ORD: N° 1602/504 /2021
ANT.: ING. DOM N° 137/2021
MAT.: RECHAZO DE EXPEDIENTE.
UBICACIÓN: ROMA N°2281
ROL: 2257-6

A través del **ING. DOM N°137/2021** de fecha 17.08.2021 se ha solicitado la aprobación de "**Recepción Definitiva Total de Obras de Edificación**", para la propiedad ubicada en **ROMA N°2281** con destino **Bodega**, cuyo permiso a recepcionar es el N°16/2020 de fecha 20.11.2020.

INFORME DE VISITA RECEPCIÓN DEFINITIVA TOTAL.

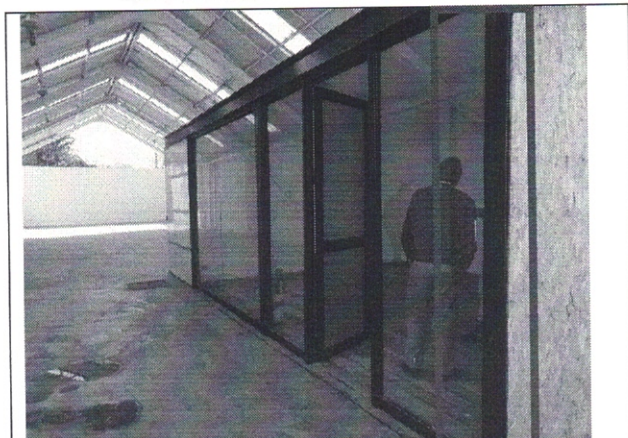
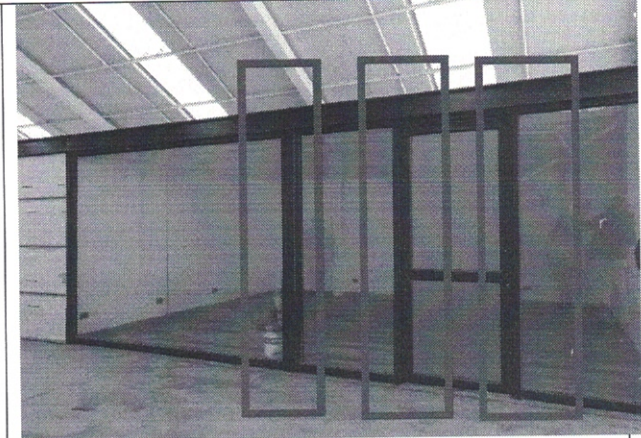
<p>Distanciamiento ente el Eje N°2 Y Eje N°3 no es concordante a último P.E N°16/2020, ni a modificación acogida a 5.2.8 de la OGUC.</p>	<p>Ventanal presente en el Eje N°2 presenta un pilar, no proyectado en ultimo P.E. N°16/2020, ni a modificación acogida a 5.2.8 de la OGUC.</p>

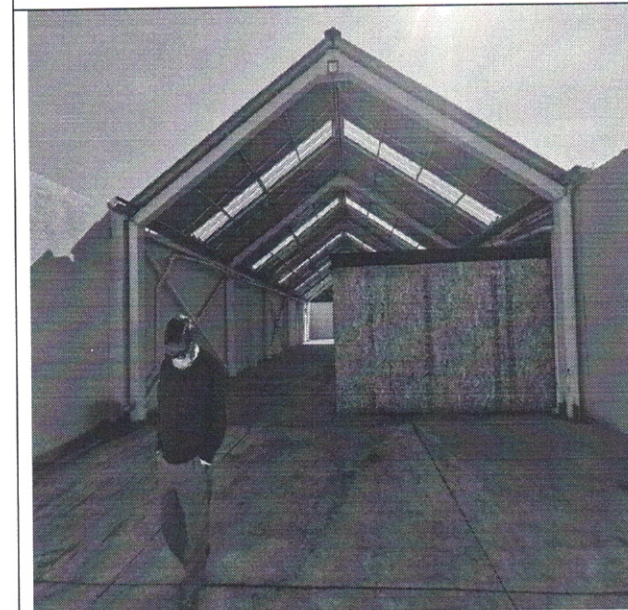
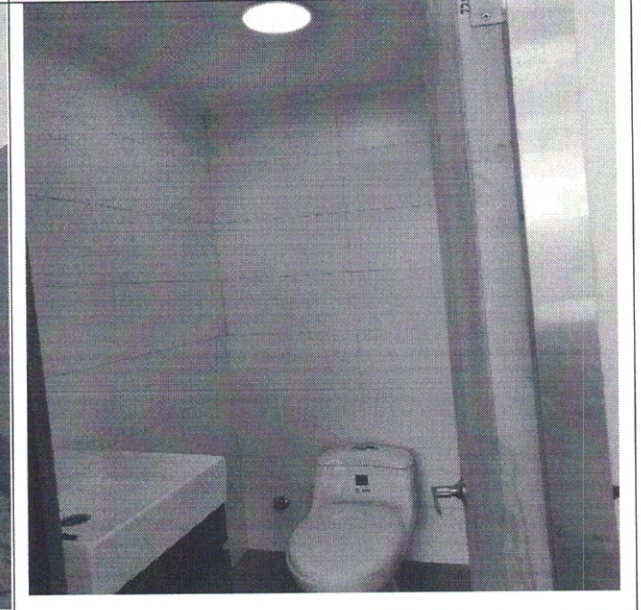
<p>Bodega y Oficina. El distanciamiento entre el Eje A y el Eje C no es coherente a lo previamente aprobado en el P.E N°16/2020, ni a modificación acogida a 5.2.8 de la OGUC.</p>	<p>Baño de hombre no cuenta ventilación Forzada declarada en P.E N°16/2020, ni a modificación acogida a 5.2.8 de la OGUC., situación que contraviene ART. 4.1.2. OGUC.</p>
